ACCESIT

Emilio Larrodera, Arquitecto

PROYECTO NUM. 1

*Informe de William Dunket.*

Planta baja.

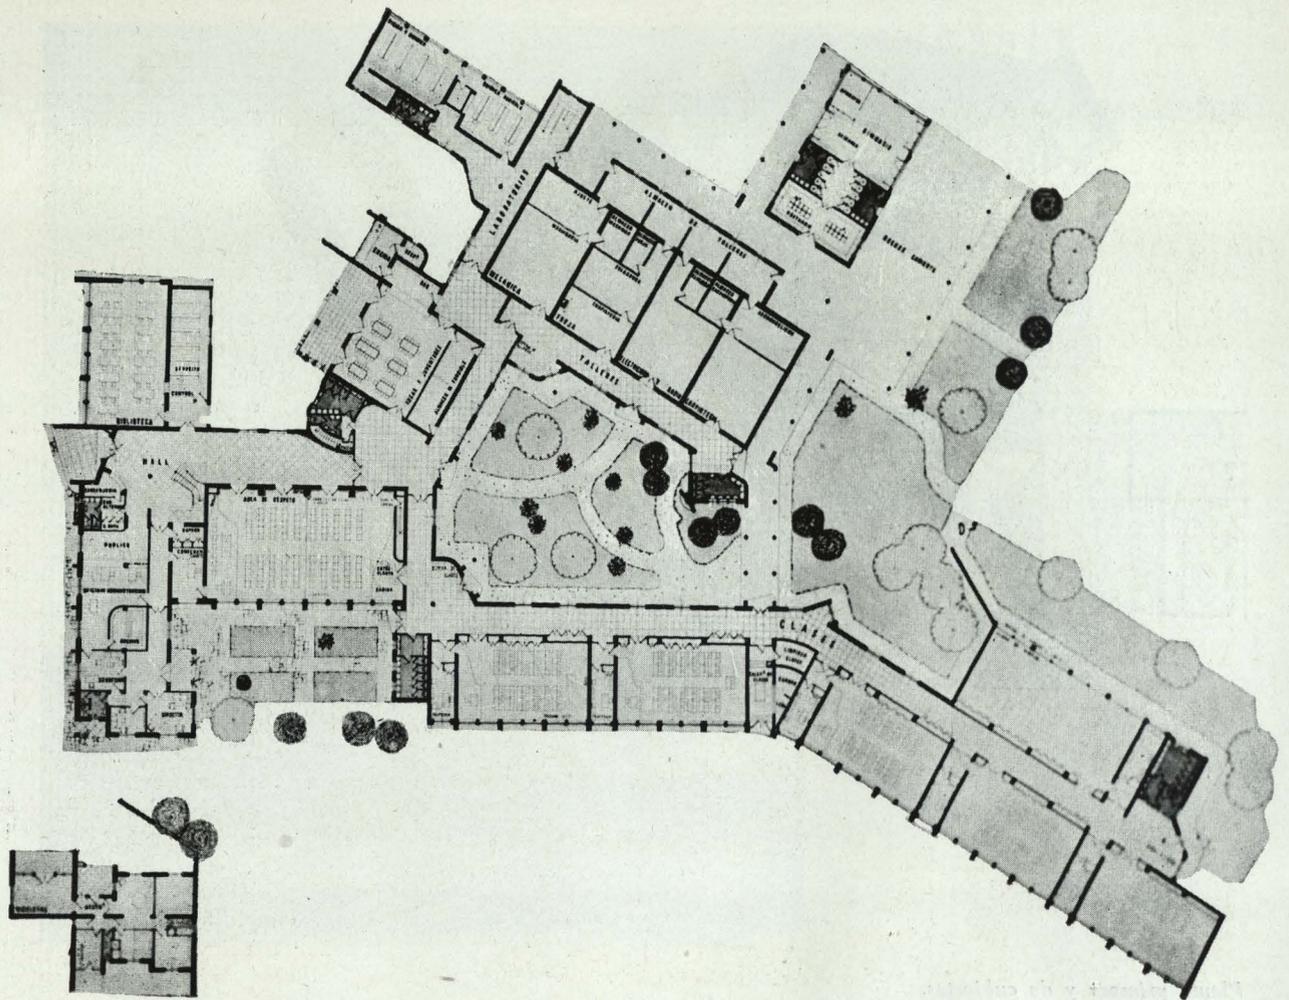
La disposición de la entrada principal da fácil acceso a las distintas unidades del edificio.

*A pesar de una disposición de circulaciones determinadas, no, se ha sacado el provecho debido a causa de un retorcimiento excesivo.*

*También el aspecto arquitectónico, muy movido, acusa la misma tendencia.*

*No hay posibilidad de ampliaciones ni para talleres ni para clases.*
